Variante 2 Haltestelle Zinzendorfstr.

Dresdner Verkehrsbetriebe AG Center Infrastruktur -Engineering- Tel. 0351/857-2136		Stadt Radebeul	Unterlage Nr. 5.2 Blatt Nr. 2
--	---	--	----------------	----------------------------------

Vorplanung		bearbeitet		Datum		Zeichen	
Meißner Straße in Radebeul		gezeichnet					
Ausbau zwischen Gleisschleife Radebeul - Ost und Eduard - Bilz - Straße		geprüft					
		Reg.Nr.				Lageplan Variante 2 (Vorzugsvariante)	
				Maßstab: 1:500

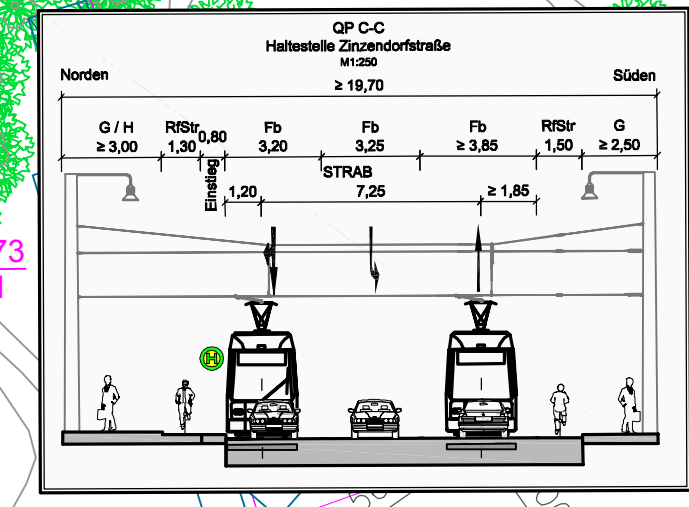
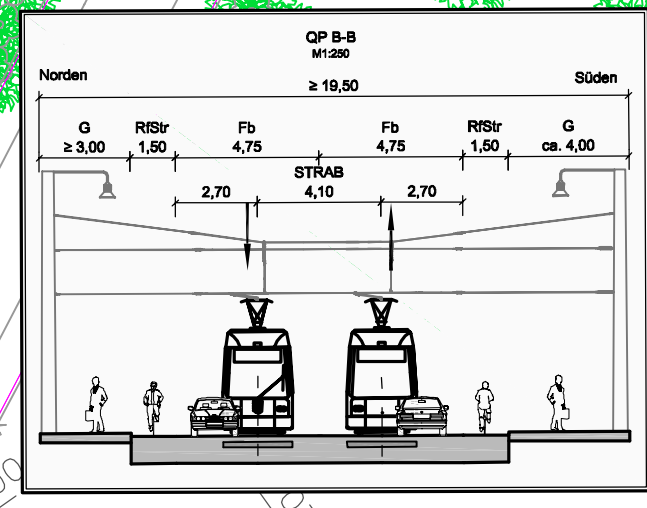
Achtung!
Gleisanschluss Bestand
passt nicht.
